Parecer da Comissão de Avaliação

Avaliação de Impacte Ambiental

Terminal Ferroviário de Mercadorias de Lousado

(Projeto de Execução)

Figura 11 - Localização dos pontos de medição junto de recetores sensíveis (baseado na Figura 4.32 do EIA) e pontos adicionais A e B.

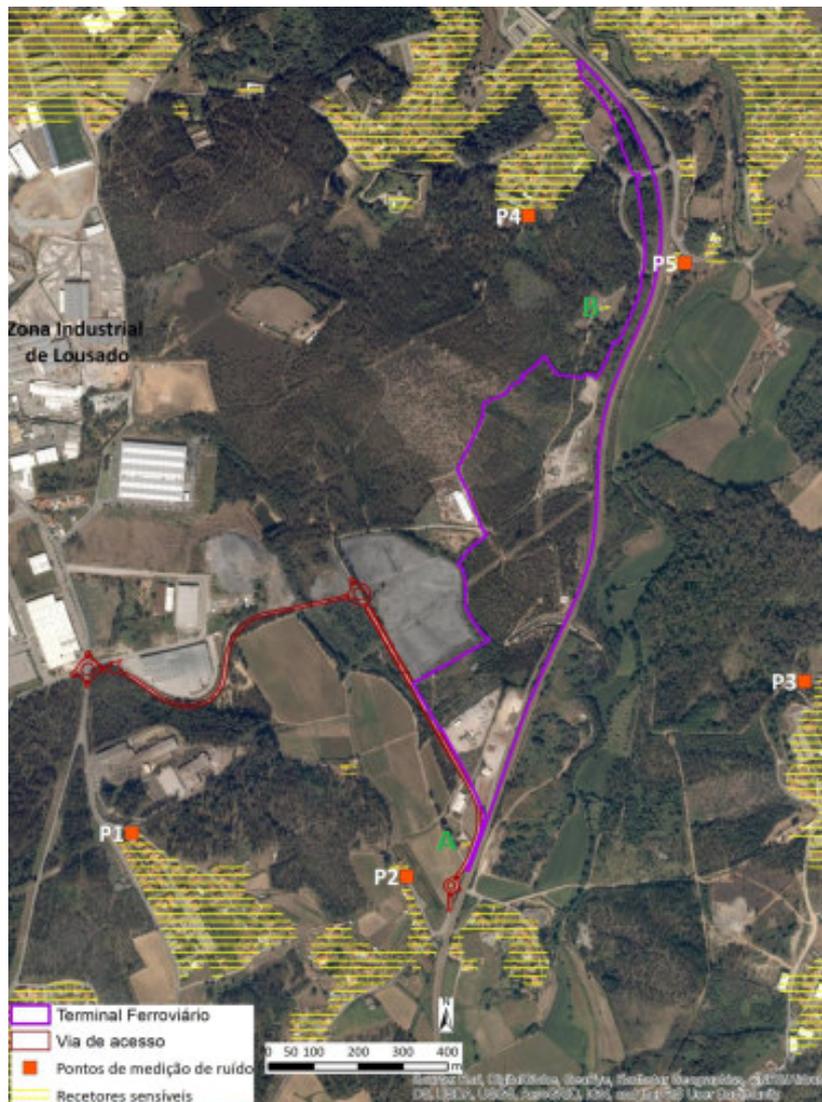
. Ponto A, habitação de 2 pisos ($41^{\circ}21'43.62''N$, $8^{\circ}31'21.68''W$), na confluência da Rua das Sete Fontes com Rua António Fonseca, que se apresenta como o recetor sensível mais próximo à influência sonora direta do Terminal, a cerca de 230 metros da futura entrada e saída de camiões e a cerca de 20 metros da Linha do Minho.

. Ponto B, habitação de 1 piso ($41^{\circ}22'23.18''N$, $8^{\circ}31'8.54''W$) a cerca de 100 metros a norte do estacionamento das substâncias e misturas perigosas e relativamente próximo de P5.

Face à incerteza dos resultados, na fase de exploração, em 2021, 2026 e 2031 devem ser monitorizados os pontos P2, P5, A e B, para averiguação do cumprimento dos requisitos acústicos aplicáveis por força do RGR, devendo o plano de monitorização ser apresentado em fase prévia à fase de construção.

Figura 14 - Esquema elucidativo das acessibilidades na envolvente do projeto

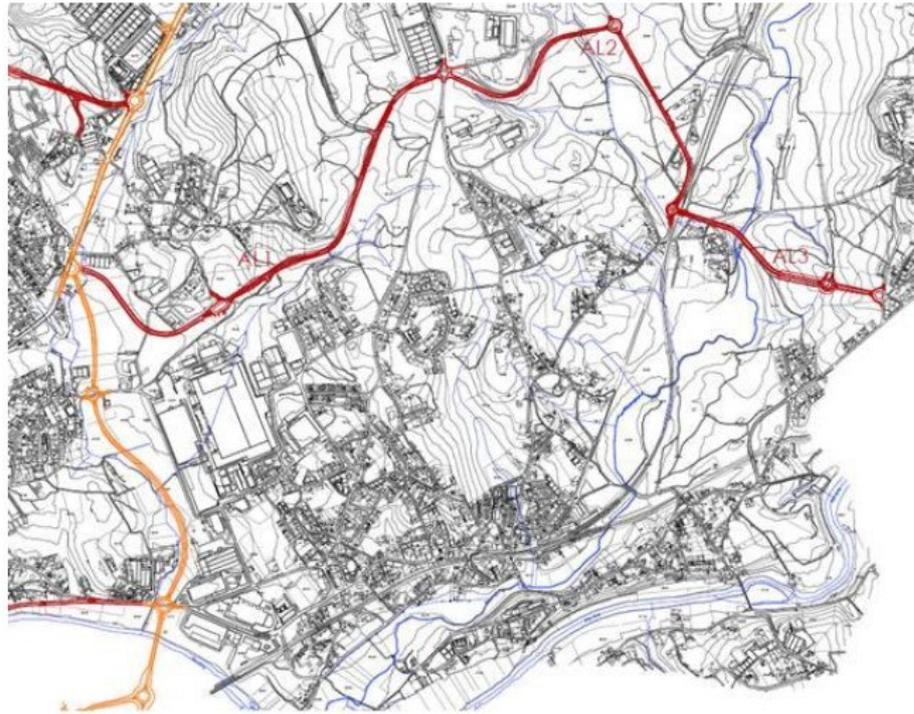
Constitui, no entanto, reconhecida lacuna do ET não ter considerado a nova ligação rodoviária municipal, contemplada no Acordo de Gestão de 24 de julho de 2017 (entre a Infraestruturas de Portugal, S.A. e a CM de Vila Nova de Famalicão), que ligará as duas interseções giratórias projetadas para a Rua das Cavadas / 7 Fontes e a EN14 (Rotunda 5 e/ou Santana) e que constitui medida de minimização relevante.

Figura 16 - Localização das áreas nas quais a obra apenas poderá decorrer apenas no período diurno (polígonos amarelos).

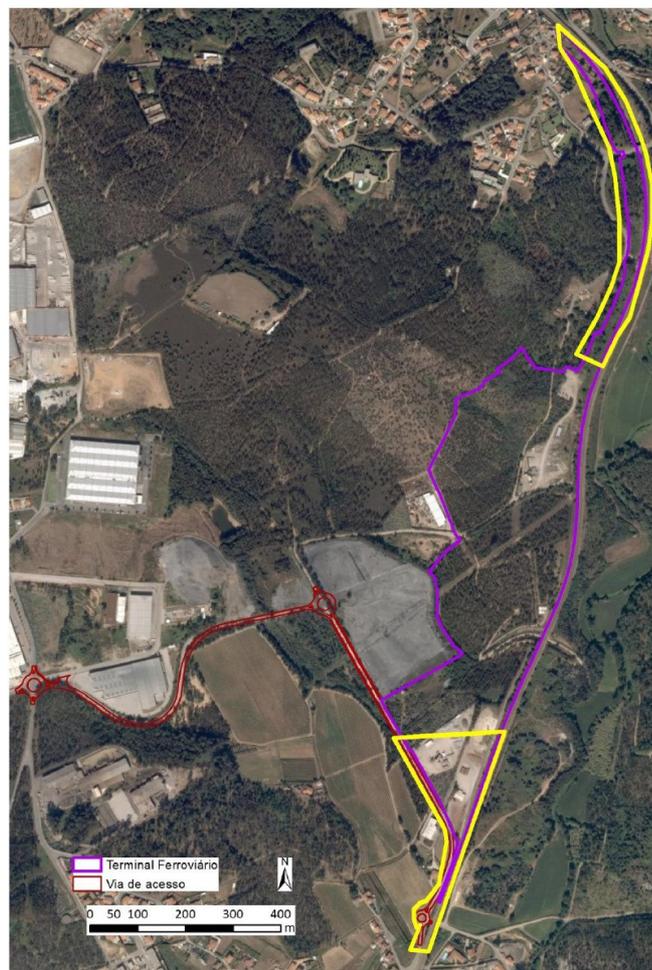
- . Desenvolver o cronograma de obra de forma a maximizar os trabalhos de construção e circulação de veículos pesados no período diurno, das 8 às 20 horas em dias úteis, sem prejuízo do necessário e estrito cumprimento da restrição das atividades de obra que decorram nas zonas identificadas na Figura 16, relativa à “Localização das áreas nas quais a obra apenas poderá decorrer apenas no período diurno”.

Figura 17 - Localização dos painéis informativos e localização das captações de água a sinalizar por forma a garantir a sua preservação

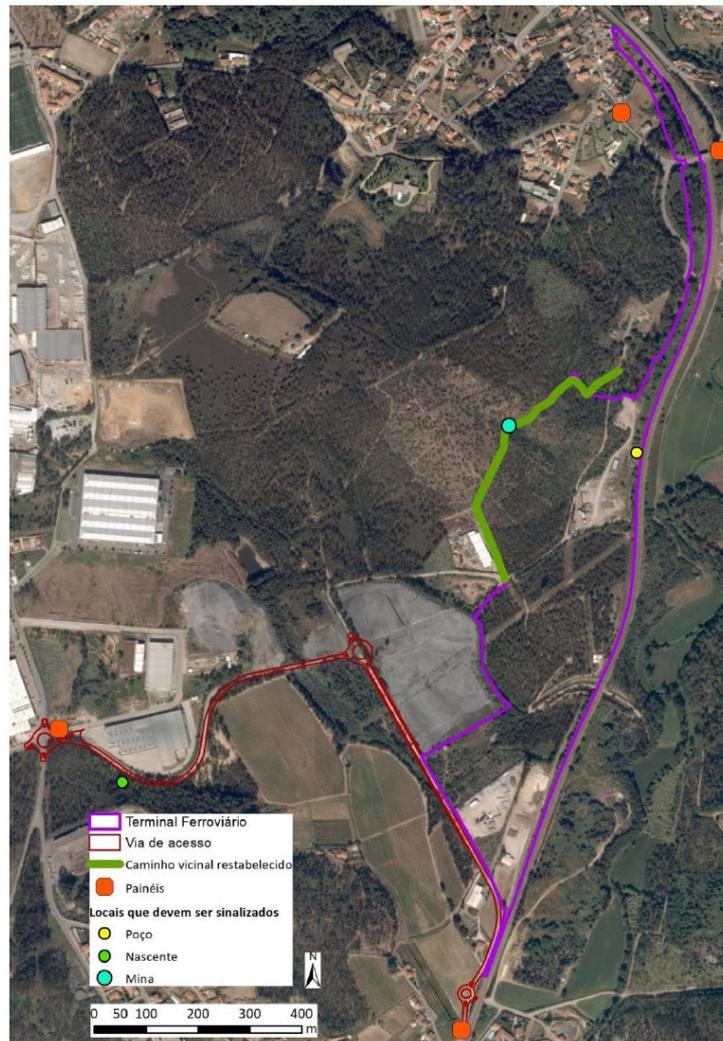
. Colocar sinalização adequada identificando a localização da ocorrência 'Mina de água' de forma a acautelar a sua proteção no decurso dos trabalhos de restabelecimento do caminho vicinal na periferia poente do terminal (Figura 17).

Figura 18 - Acessos à obra e locais para colocação de sinalização de interdição à circulação de veículos afetos à obra

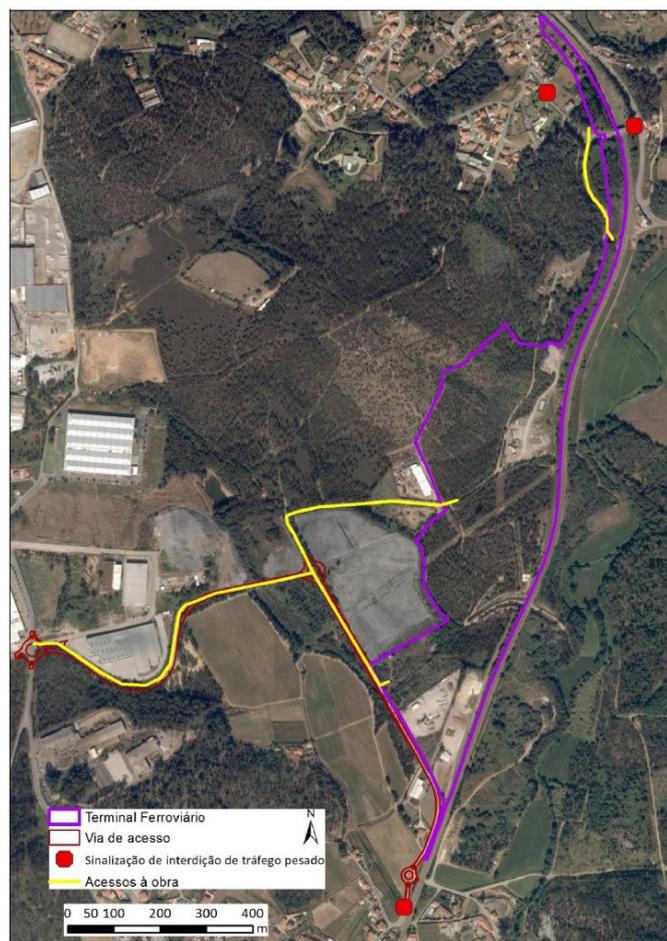
. Assegurar o cumprimento do Plano de acessos previsto (Figura 18) não devendo ocorrer circulação de veículos pesados afetos à obra por sul pela rua António Fonseca, nem por norte por Esquinheira, Esmeriz, Soito ou Bairros), locais nos quais devem ser colocadas placas de interdição de circulação de veículos pesados. A circulação de máquinas e equipamentos deve ser restringida ao interior da área de implantação do projeto (terminal e via de acesso).
